Vigtig sikkerhedsmeddelelse

Bremse til kørestole

Rettelse

2018-09-23

Billede 1: **Ældre** bremses med logoet "Etac Original" som vist nedenfor påvirkes ikke af denne rettelse.

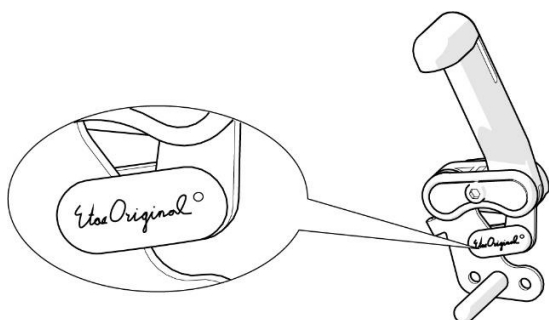
Billede 2: **Senere** bremses med hvid markering som vist nedenfor påvirkes ikke af denne rettelse.
